敦賀発電所の敷地内破砕帯の評価に関する事実関係について（その 13） 「66の問題点」に関する検証⑤＜論理の一貫性を欠く＞

当社は、平成 27 年 3 月 25 日の原子力規制委員会において有識者会合が報告した「日本原子力発電株式会社敦賀発電所の敷地内破砕帯の評価について（その 2）」^{※1}（以下、「評価書」という。）について、科学的、技術的観点から詳細な分析を行った結果、「66の問題点」^{※2}を確認し、その内容を技術的な観点から整理して、去る 4 月 16 日に公表資料により指摘しました。

評価書においては、結論に至る論理に一貫性を欠く事例が 4 箇所ありました。今回は、その代表例をご紹介します。

【イメージ図】

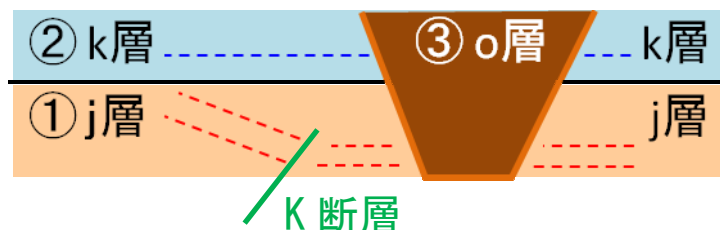
- ・当社は、D-1 トレンチ北西法面におけるK断層を覆う地層(j層、k層、o層)の構造について、観察事実により、K断層はk層及びo層に影響を与えていないことを確認しています。

- ・さらに、当社は、原電道路ピットにおいても、K断層は③層の途中で止まっていることを観察事実により確認しています。
- ・評価書では、前段においては、K断層は“③層まで明瞭な変位・変形を及ぼしている様子が確認される”として、当社が示した観察事実を認めています。
- ・それにも拘わらず、評価書の後段では、具体的な理由を何ら示すことなく“③層中の各層の走向・傾斜に基づいて活動層準に関する明確な議論を行うことは困難”として、“活動性を否定する基準として適切ではない”と、論理が一貫しない結論付けとなっています。
